Progetto per la realizzazione di impianto eolico denominato "Poggio alle Pancole" Comune di Lajatico (PI).
Codice della procedura 7874 data di avvio 4-1-2022.

Progetto per la realizzazione di un impianto eolico, denominato "Poggio alle Pancole", costituito da n. 7 aerogeneratori, per una potenza complessiva pari a 42 MW, e delle rispettive opere di connessione alla RTN, da realizzarsi nel Comune di Lajatico (PI). Cod procedura 7874

OSSERVAZIONI – ALLEGATO 3

Estratto tavola 20V036_L_Visibilita_Lajatico_beni_A1_DEF.pdf

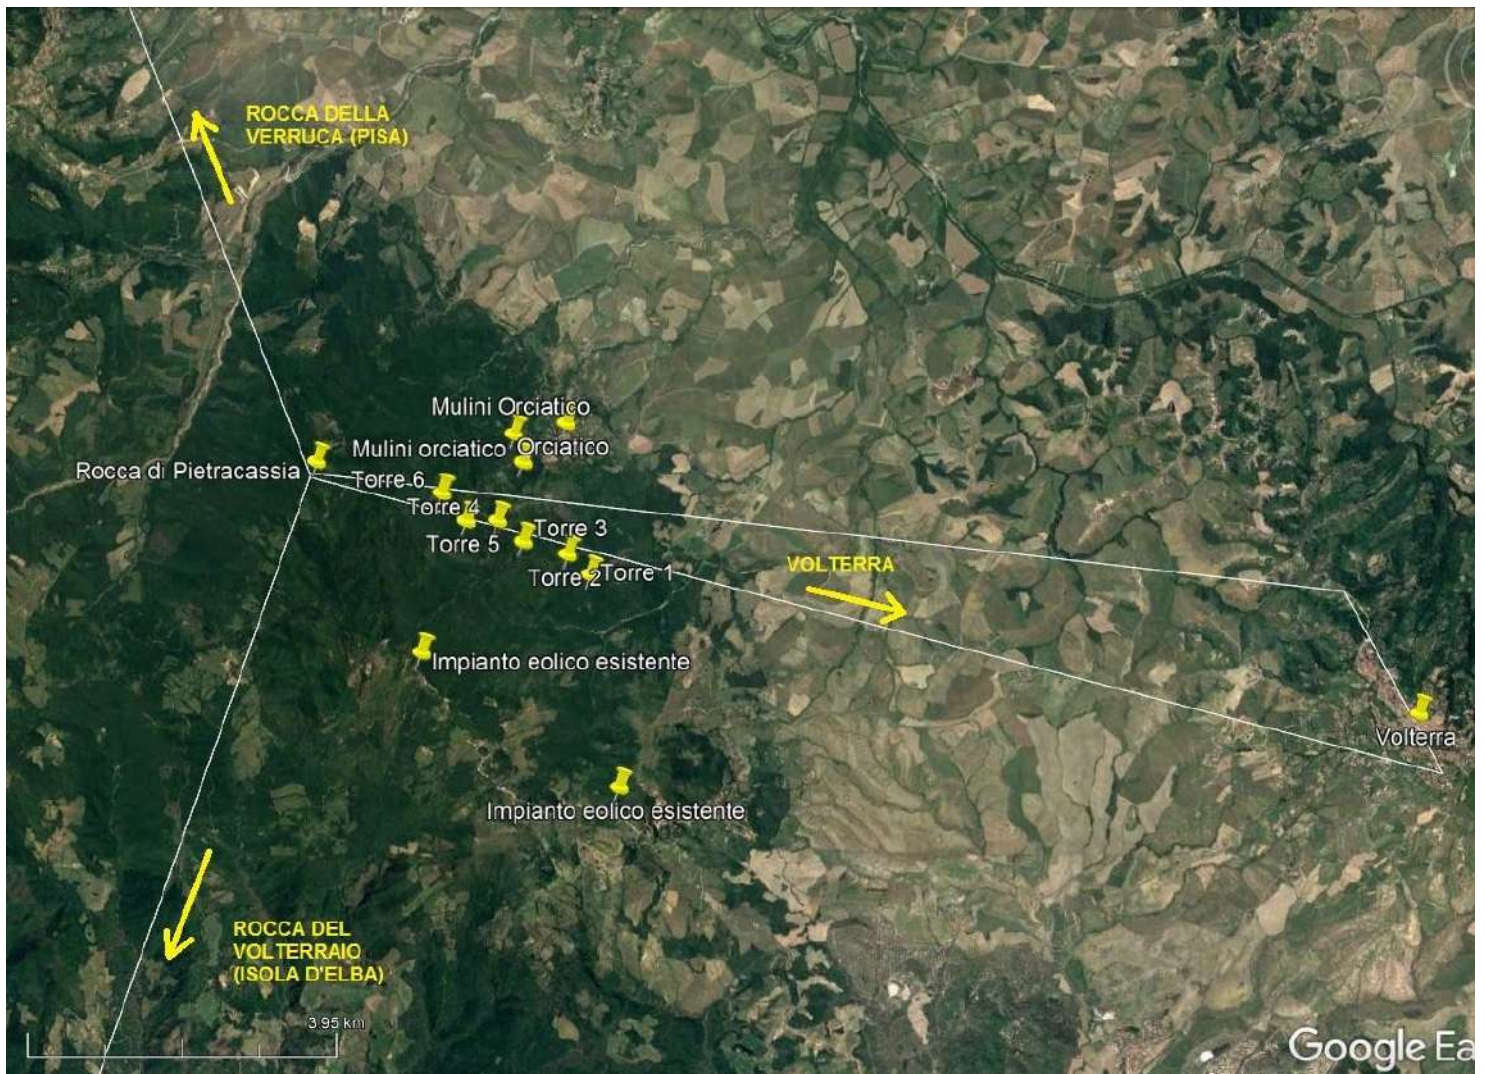
A maggiore chiarimento si riportano di seguito le valutazioni effettuate dal principale bene tutelato "rocca di Pietracassia tra le altre cose parzialmente ristrutturato proprio con fondi ministeriali – regionali –

Il progetto del nuovo parco eolico invece è posto proprio lungo la direttrice Rocca di Pietracassia – Volterra, e le prime torri eoliche sono site ad una distanza molto ridotta dalla Rocca (meno di 2 chilometri). La realizzazione del Parco potrebbe perciò distruggere per sempre la più importante direttrice visiva storica che ancora possiamo apprezzare, con grave, insipiente e irreparabile danno al paesaggio, alla storia e alla cultura del territorio.

Vista dalla Rocca di Pietracassia verso Volterra – il nuovo parco eolico andrebbe ad impattare proprio sulla direttrice, e posto a meno di 2 chilometri, impedirebbe la vista di Volterra dalla Rocca; il parco eolico esistente, visibile sulla destra, è posto tra 4 e 6 chilometri, ed è parzialmente nascosto da un colle più alto.

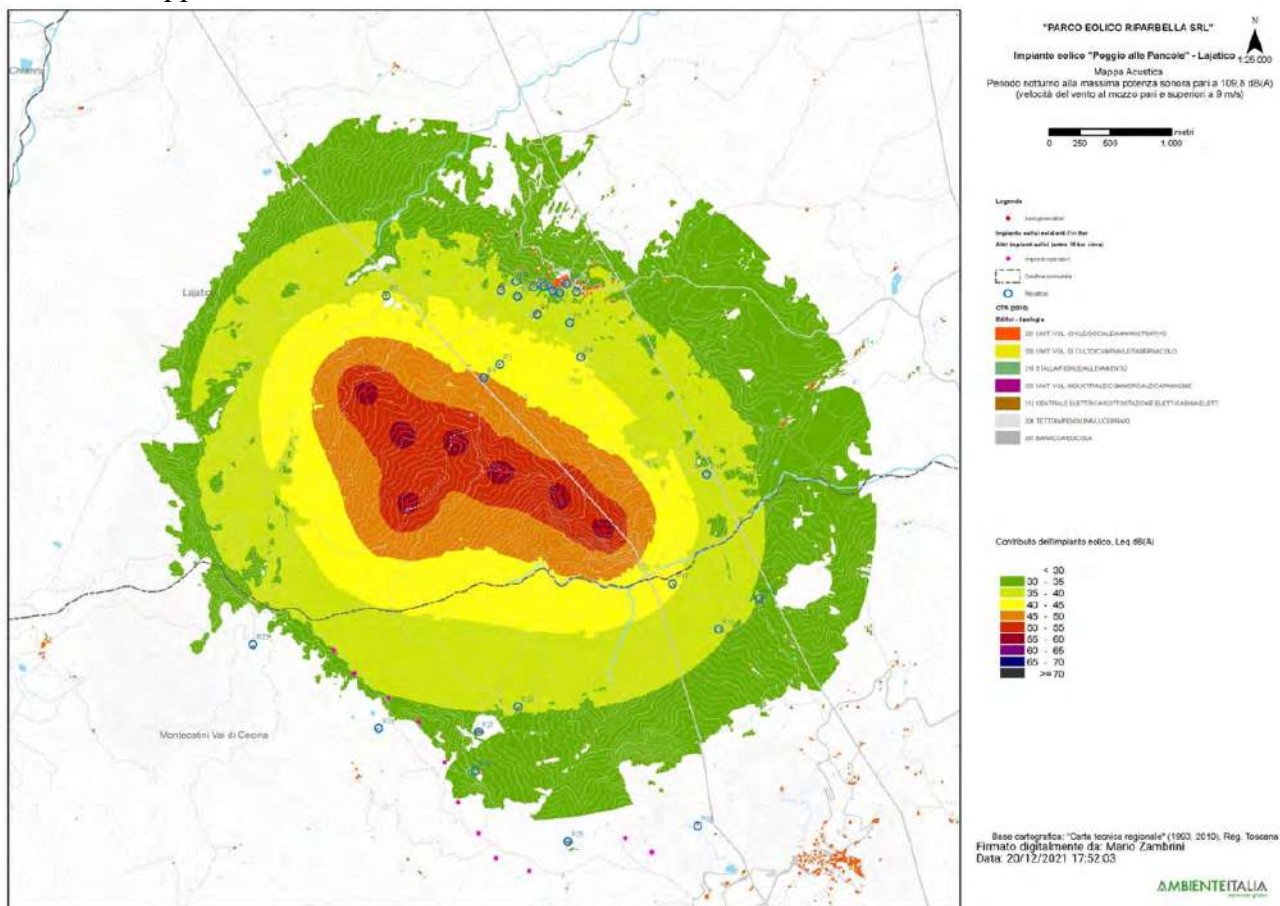
3. Nella valutazione del criterio differenziale a finestre chiuse si fa riferimento a un modello di facciata del fabbricato assolutamente non verosimile: il potere fonoisolante di un vetro 3 mm viene dichiarato 30 dB. Il potere fonoisolante di un vetro 3 mm, basta fare una veloce ricerca in letteratura, non supera i 25 dB e se ragioniamo di infisso nel suo complesso non siamo sopra i 20 dB. L'assunto della stanza 4 metri per 4 metri e volume 43 mc non è assolutamente cautelativo perché le camerette abitabili hanno superfici di calpestio inferiori ai 10 mq e volumi inferiori ai 30 mc. In ogni caso è pieno di stanze con superficie di calpestio inferiore ai 16 mq, basta una qualsiasi camera matrimoniale. La stima dell'indice dell'isolamento di facciata è quindi del tutto sovrastimata, quindi errata e porta a dichiarare che il livello di rumore ambientale a finestre chiuse è inferiore al limite di applicabilità sia di giorno che di notte. Ciò non è corretto e, in situazioni di bassa rumorosità residua come stimata/misurata dai tecnici, quando il differenziale si applica, SI SUPERA. Risulta evidente che senza l'assunto della valutazione errato dell'isolamento di facciata il criterio differenziale a finestre chiuse risulta superato.

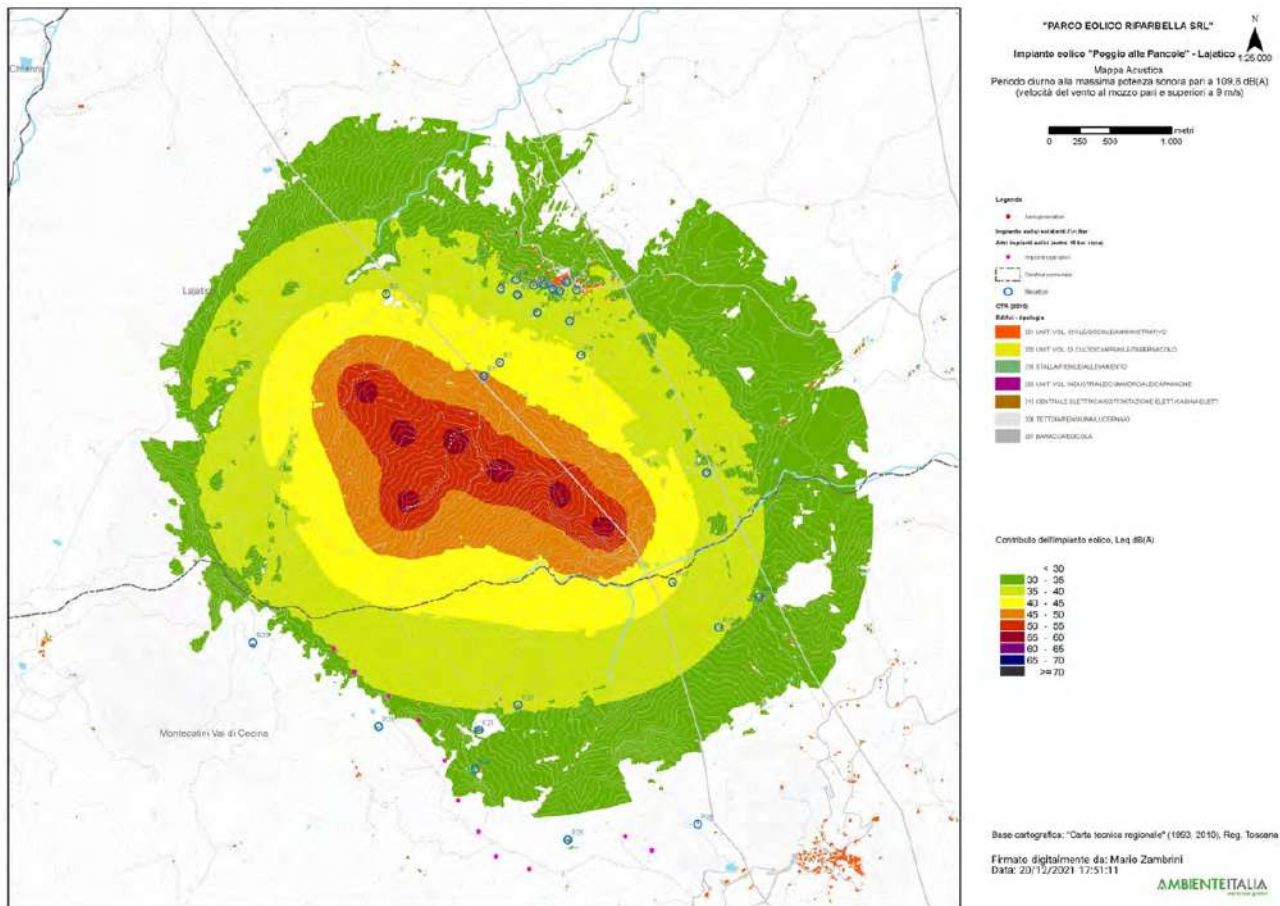
4. L'osservazione ancora più cogente riguarda l'assunto dell'abbattimento di una parete a finestre aperte pari a 10 dB. 10 dB di abbattimento, prova qualsiasi misura che si possa fare in qualsiasi situazione, può andare bene in caso di parete molto grande, di importante R_w e con finestra piccola, inferiore al 5% della superficie finestrata. Già una stanza normalissima di una cameretta con finestra 1,2x1,4, mediante misura a 1 m dalla facciata in esterno e una all'interno con fonometro a 1 m dalla finestra aperta e oltre 1 m dalle altre superfici riflettenti microfoni a 1,5 m di altezza non presenta abbattimento del rumore superiore a 6 dB, a meno di non avere all'interno un ambiente sovraccarico di arredi solo fonoassorbenti in una condizione assolutamente non realistica. Se poi ci spostiamo a una camera con una banale porta finestra da 1,2mx2,4m si perde un ulteriore dB di abbattimento e in situazioni, che esistono tranquillamente, di infissi ampi (tipo 1,8x2,4 o 2x2,4 o anche oltre) si arriva a situazioni in cui l'unico abbattimento che offre la parete è la riduzione di 3 dB dati dai coefficienti di riflessione di facciata. Coefficiente di riflessione di facciata che, oltretutto, qui non risulta valutato.

Se ne deduce che ipotizzando un abbattimento delle pareti inferiore a quello della valutazione e conforme alle stime riportate il criterio differenziale a finestre aperte si applica e SI SUPERA, sempre con riferimento ai bassi livelli di rumorosità registrati e che sono caratteristici della zona.

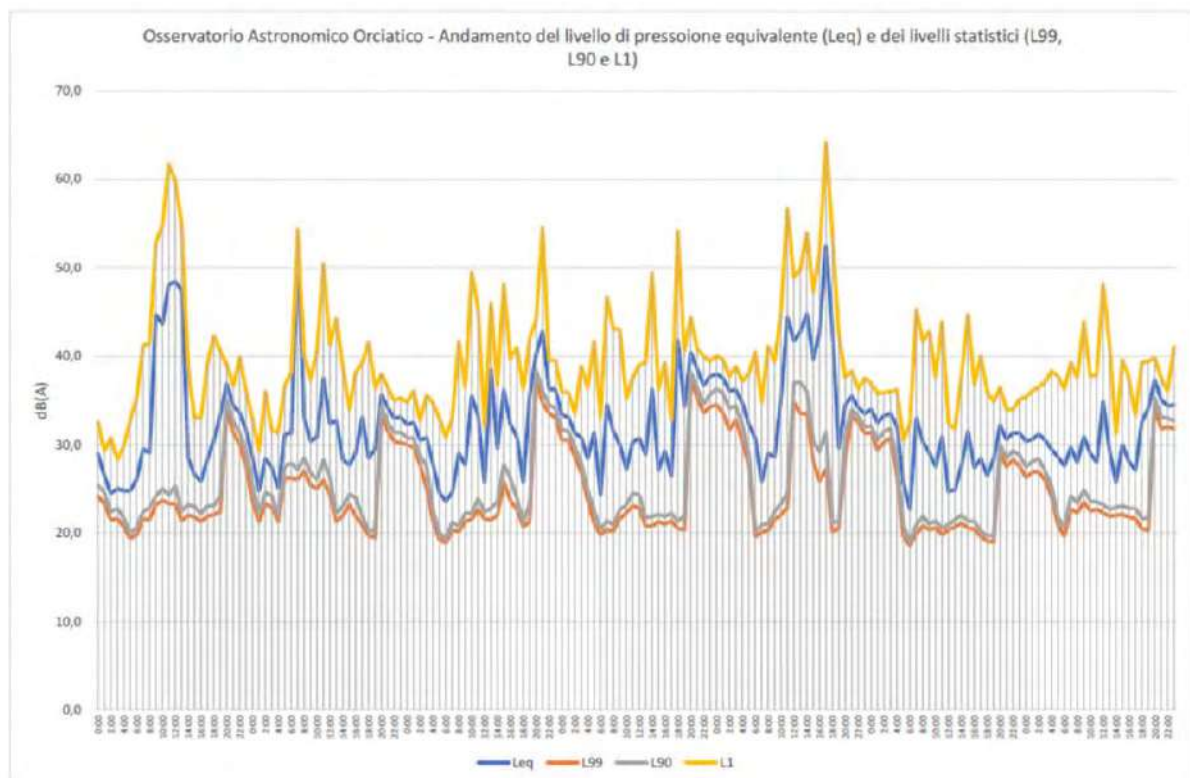
pagina 28 che in corrispondenza di livelli di pressione equivalente Leq intorno ai 45 dB(A), i livelli

di pressione istantanea L1 si aggirano intorno ai 63 e 65 dB(A) o comunque superiori a 50 dB(A) e questo per periodi di 4 e 9 ore, quindi per buona parte della giornata.
